Nedenfor besvarelser på de af Steen Olsen fremsatte spørgsmål til Jørgen Grüner d. 10. juni

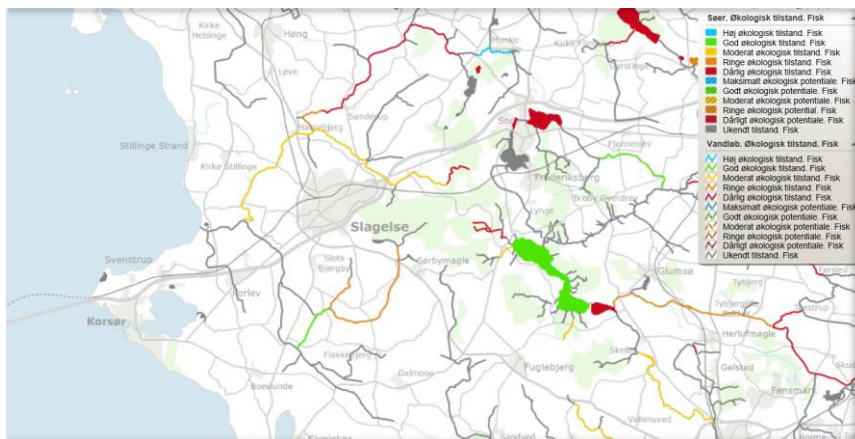
"Vi har tidligere fået tilsendt dette kort fra UFV Naturstyrelsens basisundersøgelse for Vandplanområder – Tude å - 2015-2021 udført i 2013 er det det som der henvises til eller findes der noget mere nøjagtigt?"

Miljøstyrelsens nyeste data ift. målopfyldelse for fisk mv. kan ses på styrelsens hjemmeside. Den nyeste opdatering af disse data er fra juni 2016. Nedenfor er kortudsnit fra det opdaterede juni 2016 kort
